## 京都府環境影響評価専門委員会 議事要旨

## (2) 議事：北陸新幹線（敦賀・新大阪間）に係る環境影響評価方法書について

北陸新幹線（敦賀・新大阪間）方法書 京都府環境影響評価専門委員会委員 追加意見

京都府環境影響評価専門委員会 委員意見、配慮書に対する知事意見一覧（項目別）

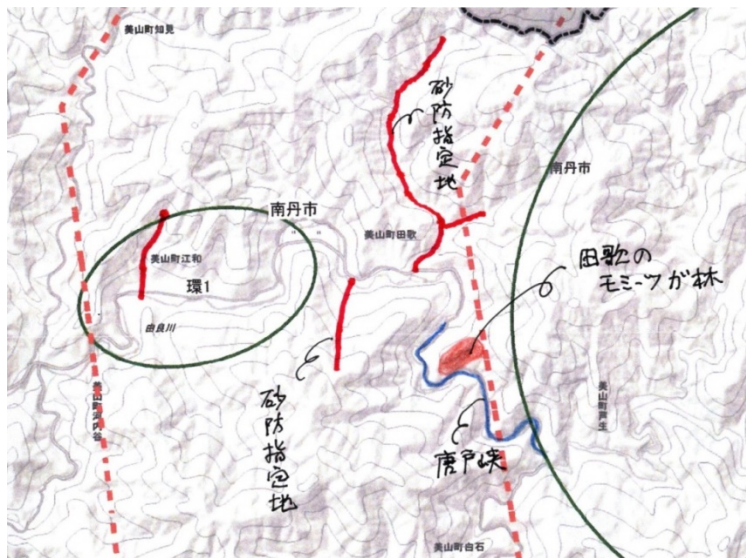
環境影響評価 事業計画 水質 水資源 植物 生態系 景観	<p>＜南丹市美山町江和～田歌地区の由良川上流域について＞</p> <p>方法書 3-7 ページの図 3-3-2 には、桂川は青線で明記されているが、由良川は明記されていない。同じように重要な河川として位置付けてほしい。第 1 回委員会での質疑応答によれば、桂川を横切るにあたって、橋梁にするかトンネルは未定であるとのことであったので、由良川についても、未定であると理解している。</p> <p>図面集の図-125 をみると、由良川を横断する個所は、対象事業実施区域の幅が 4km と狭いうえに、西半分の江和地区は「生物多様性保全上重要な里地里山」に指定されている。この場所の近くは、茅葺の里として有名な北集落が存在するエリアでも</p>

あり、景観上も重要である。

図-133 を見ると、このエリアを流れる由良川の上流部分（東側）は「唐戸峡」があり、図-109 を見ると、その山腹には特定植物群落の「田歌のモミツガ林」がある。図-165 を見ると、砂防指定地（線指定）もある。さらに、図-101 を見ると自然度 9 の自然林が点在している。

以上のことを踏まえると、この区域において由良川をまたぐ橋梁を設置する場合は、環境影響評価をより慎重に適切に実施していただきたい。
